令05原機（速材）001

核燃料物質使用変更許可申請書の一部補正について

核燃料物質使用変更許可申請書の一部補正

核燃料物質使用変更許可申請書の一部補正

図 1-1 風下軸上距離X対相対濃度 χ/Q

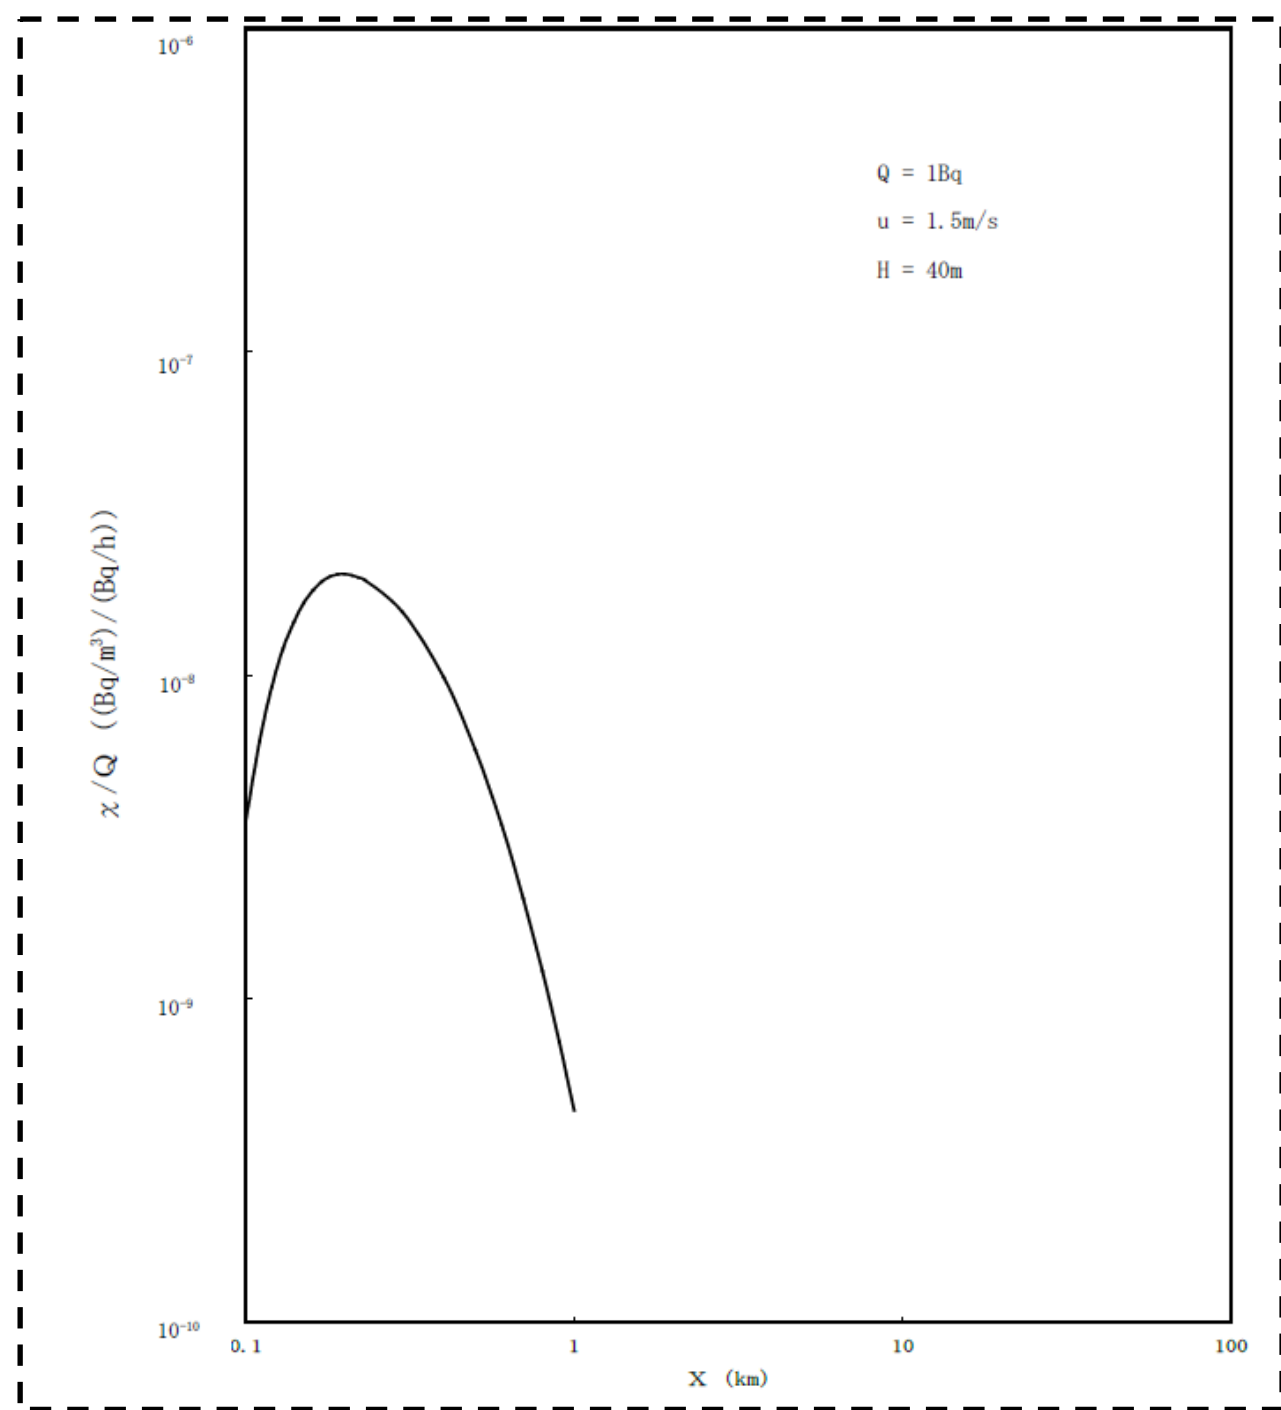
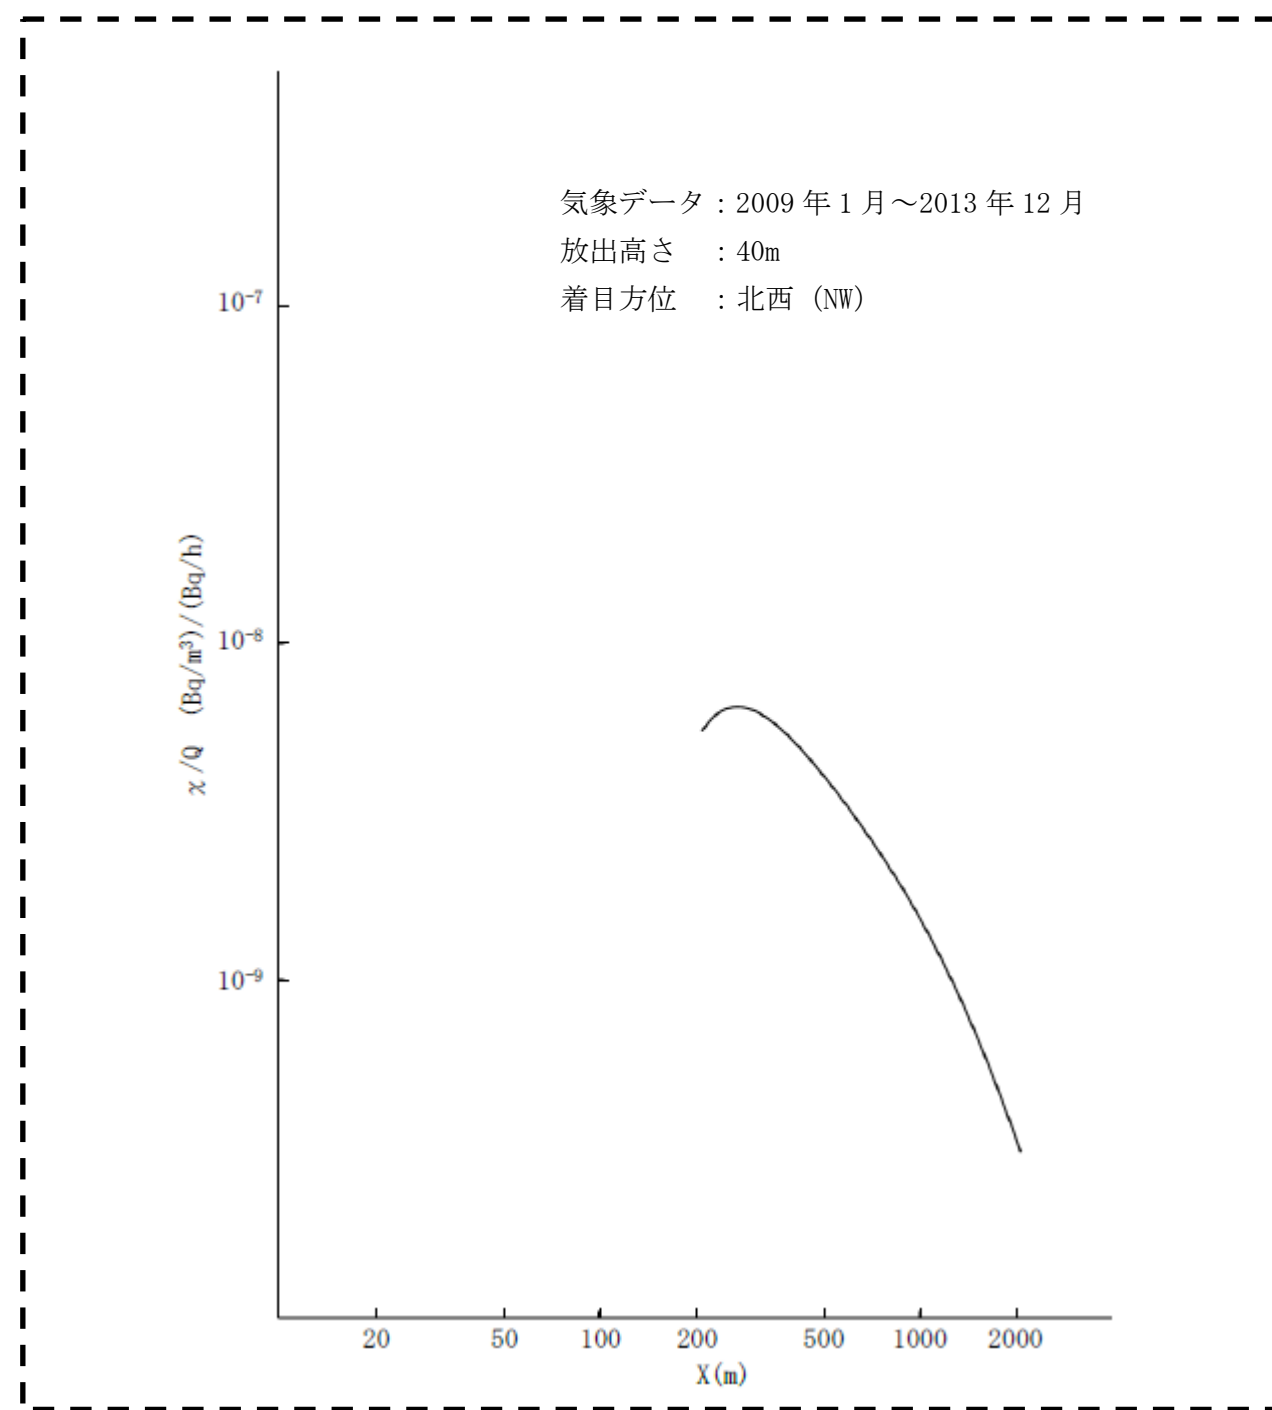
・気象条件の見直しに伴う変更

図 1-2 風下軸上距離X対相対線量 D/Q

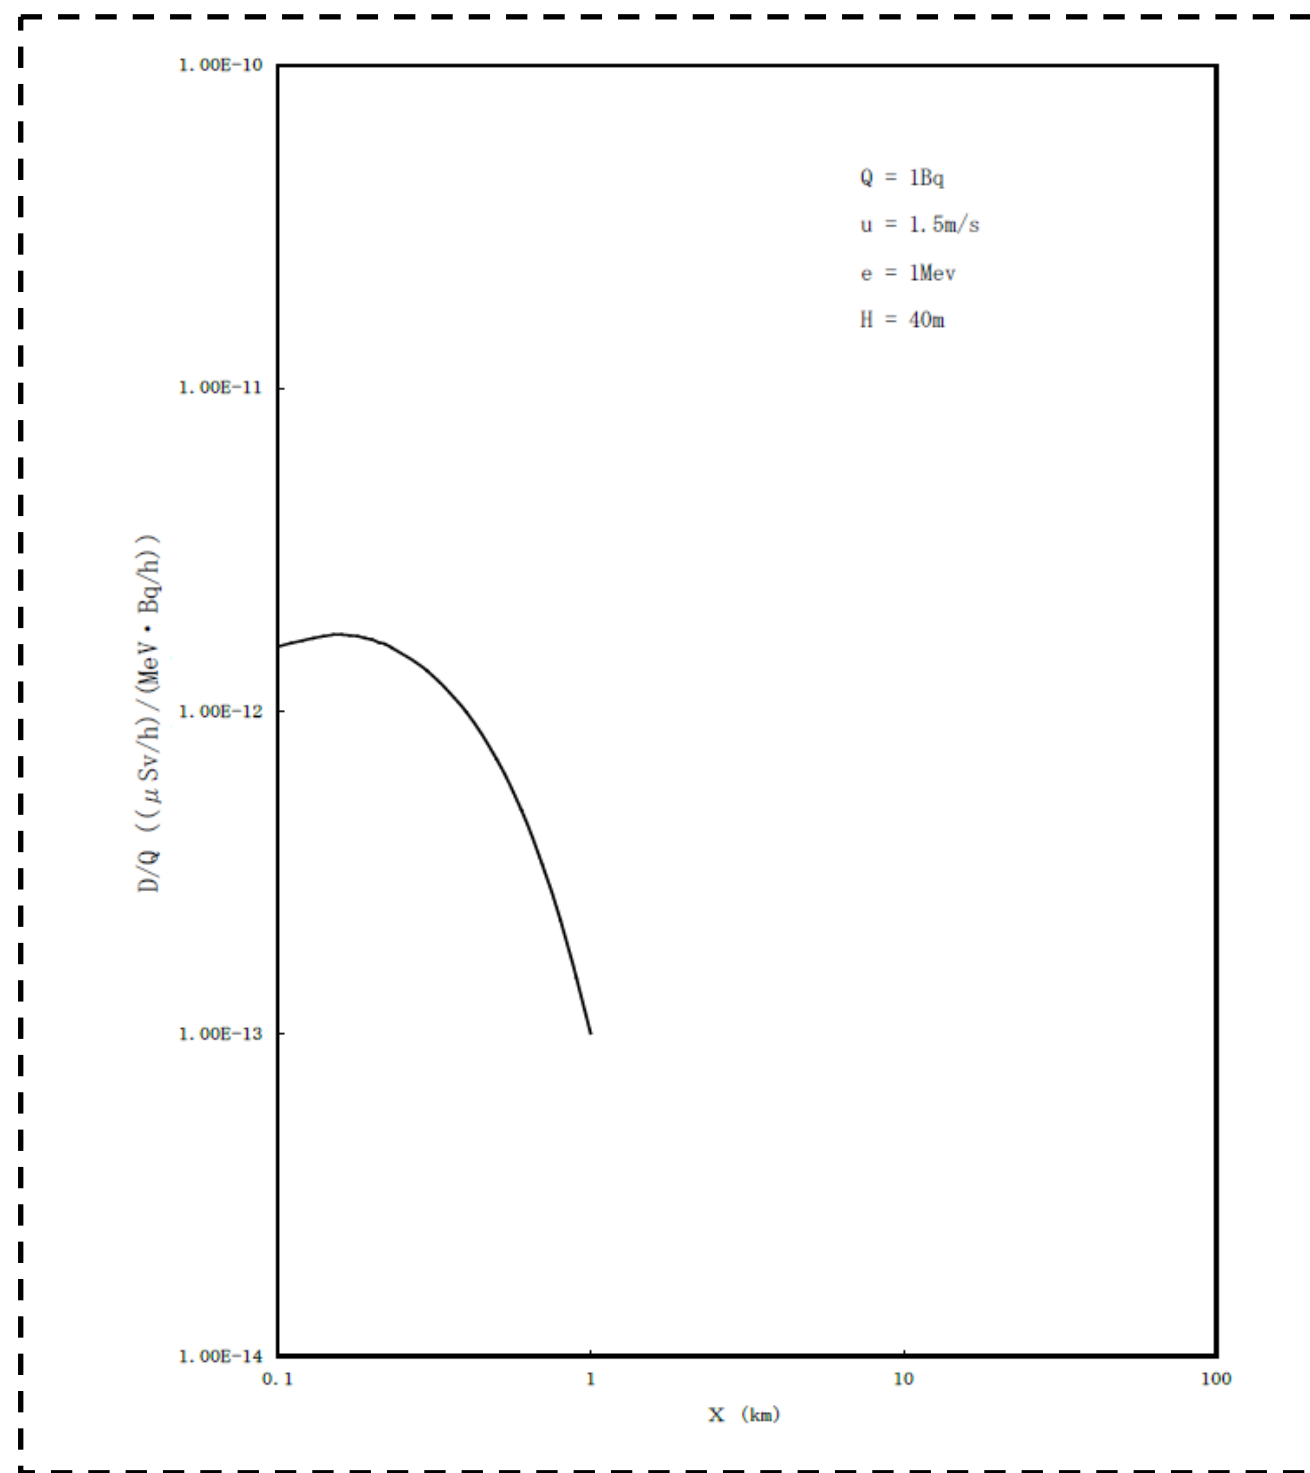
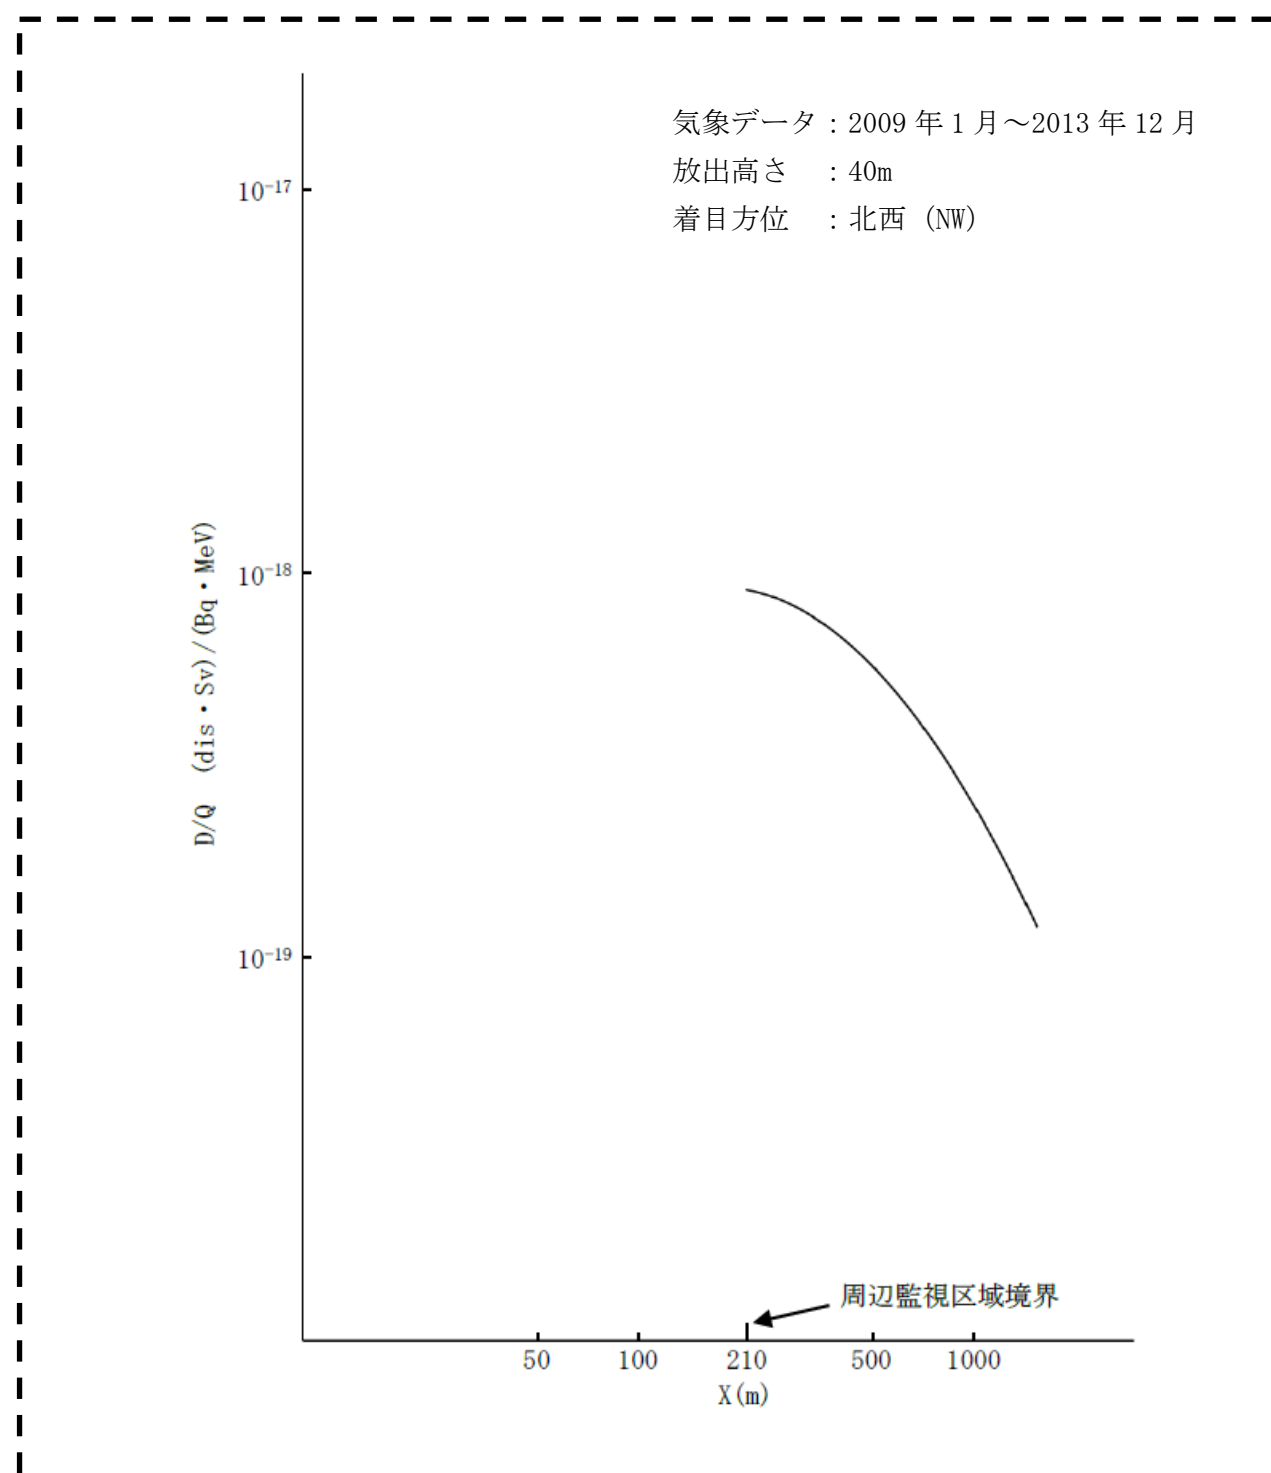
・気象条件の見直しに伴う変更

図1-1 風下軸上距離X対相対濃度 χ/Q

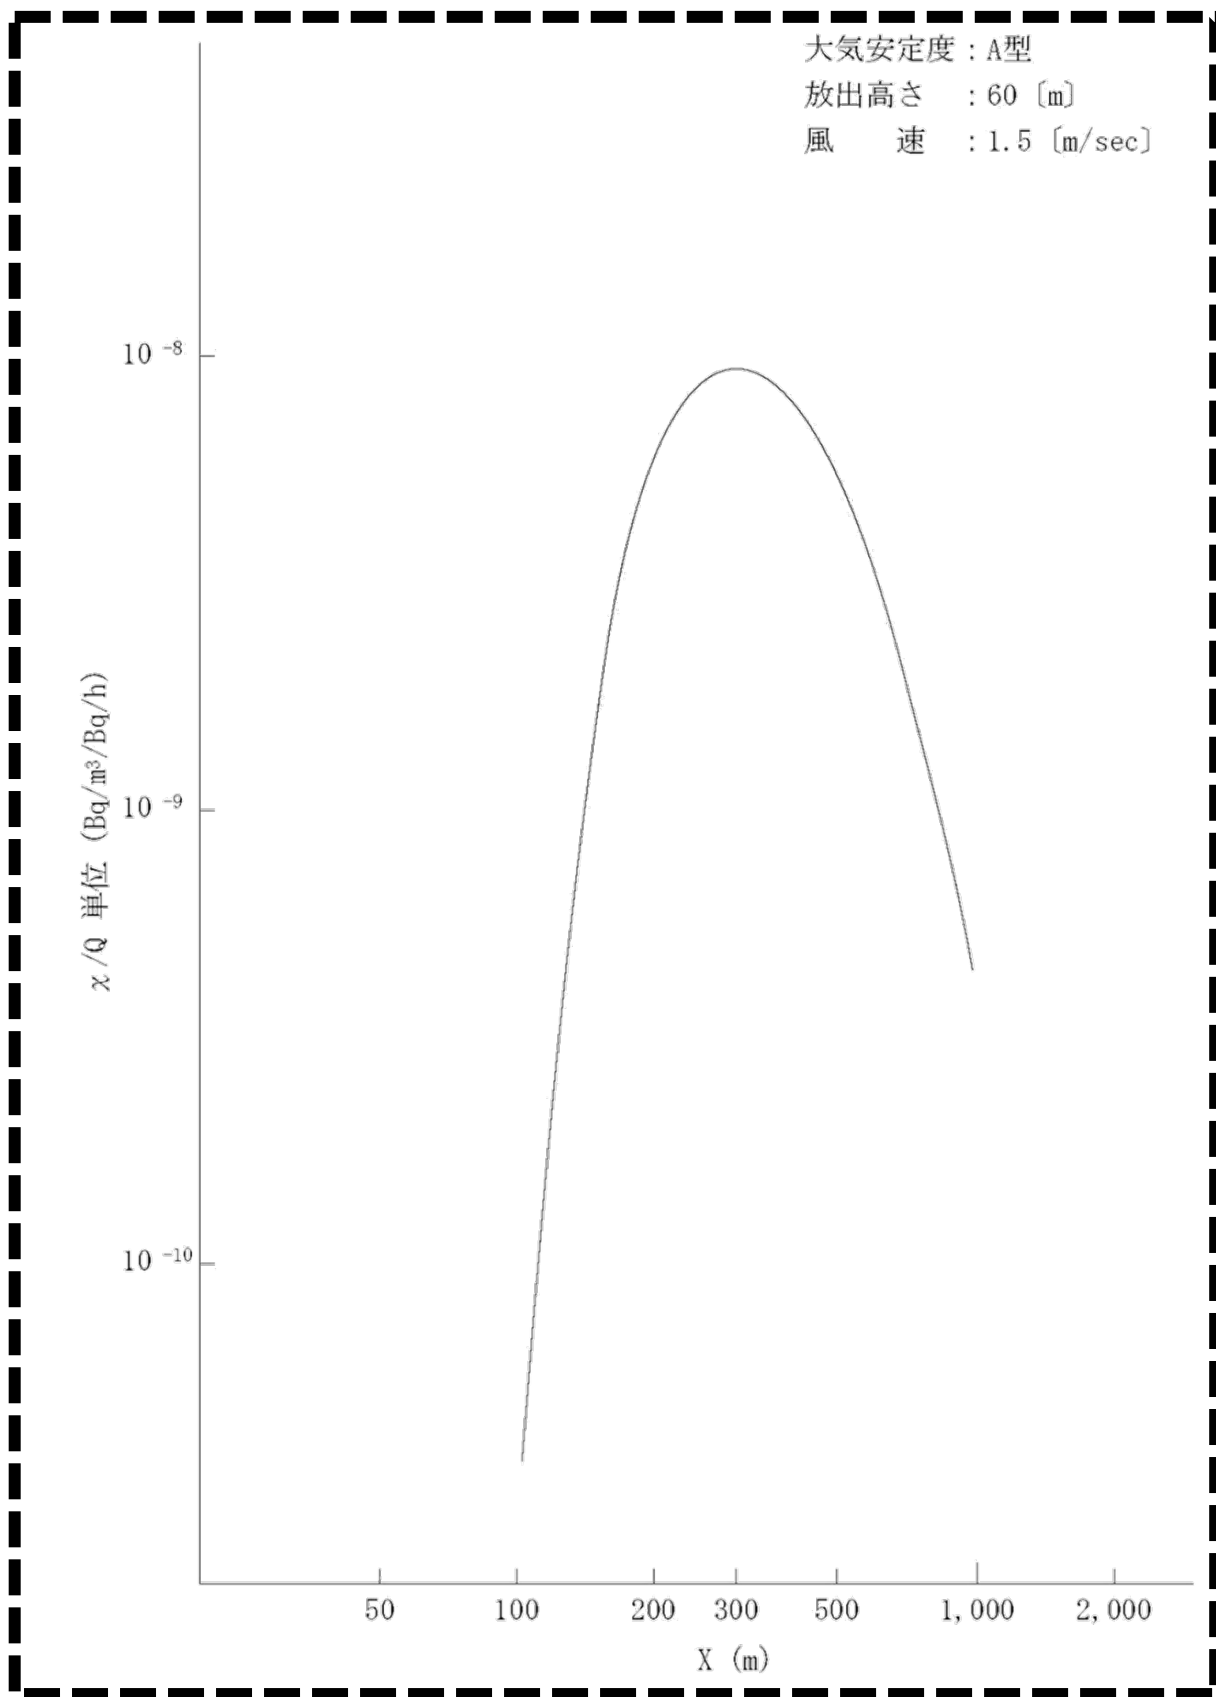
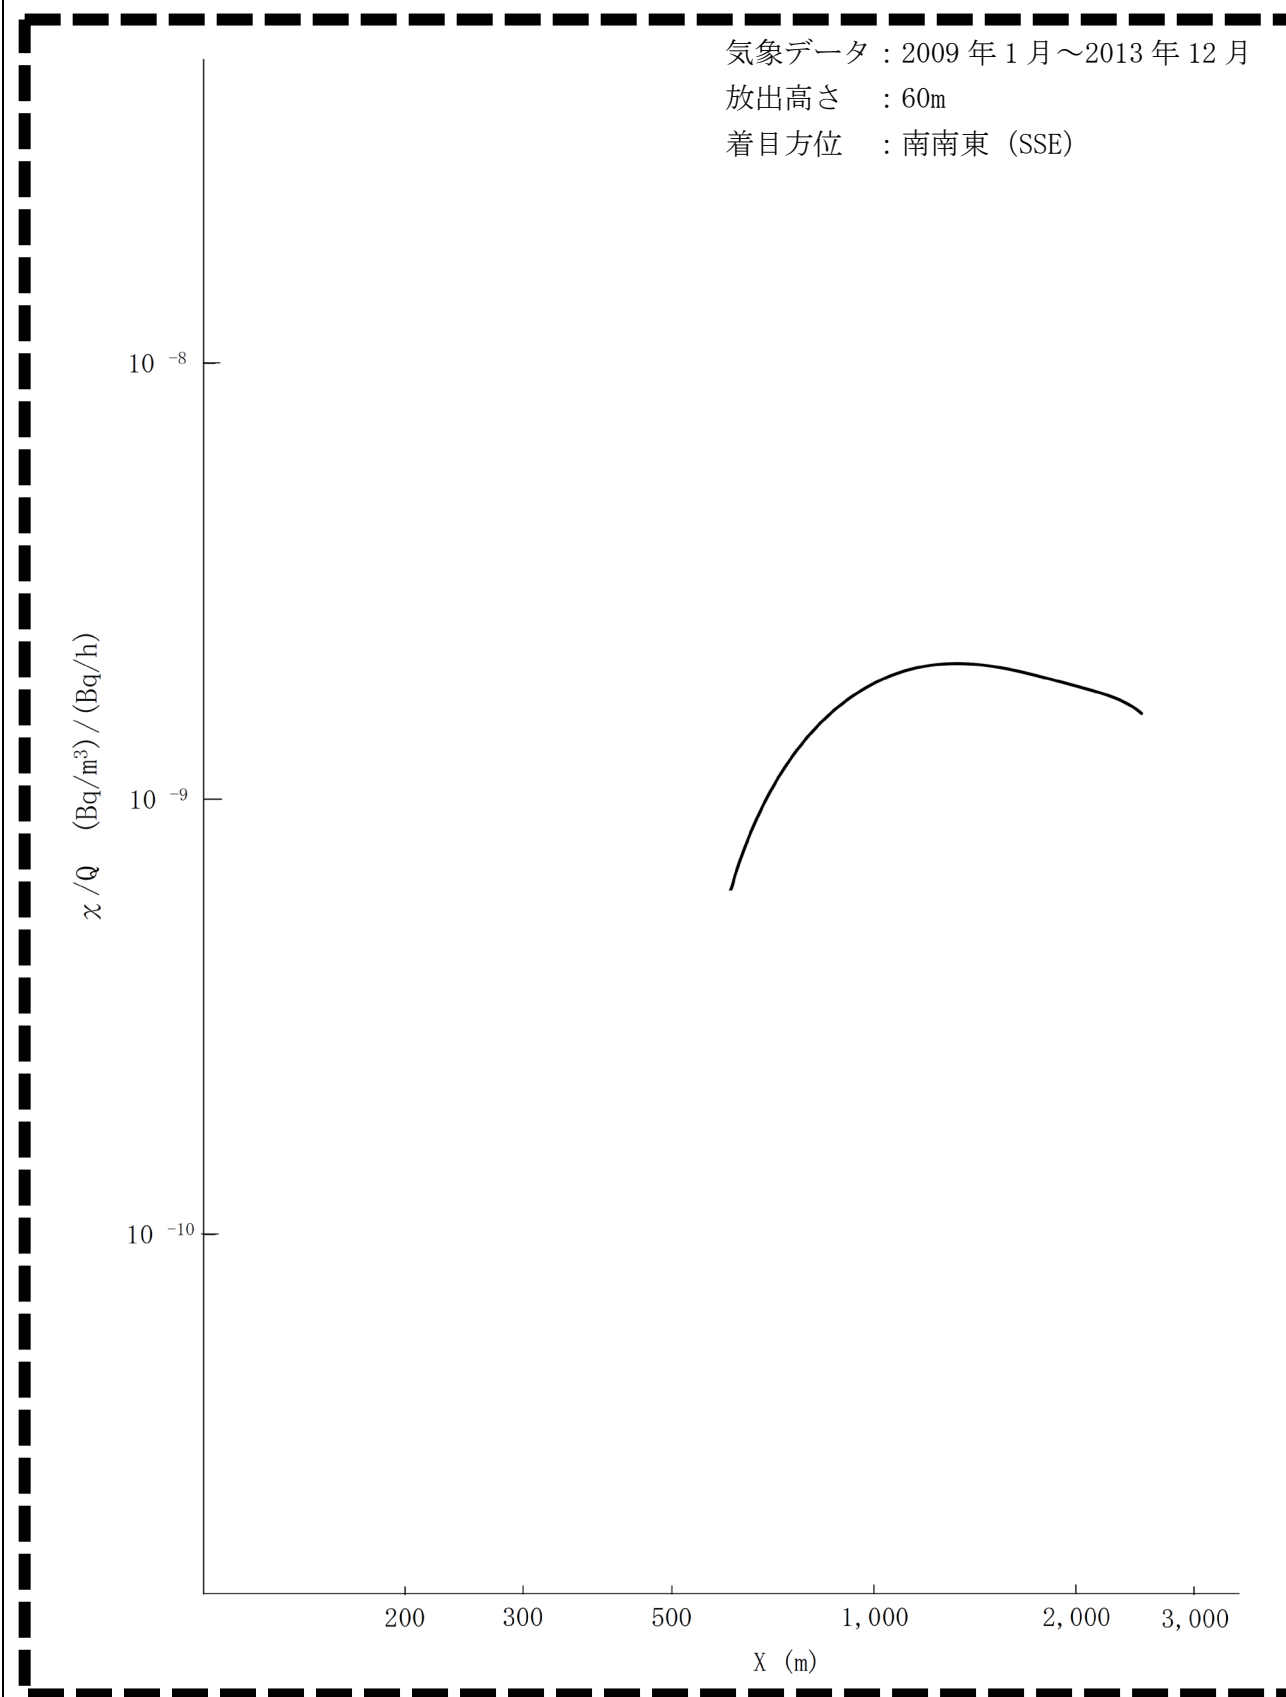
・気象条件の見直しに伴う変更
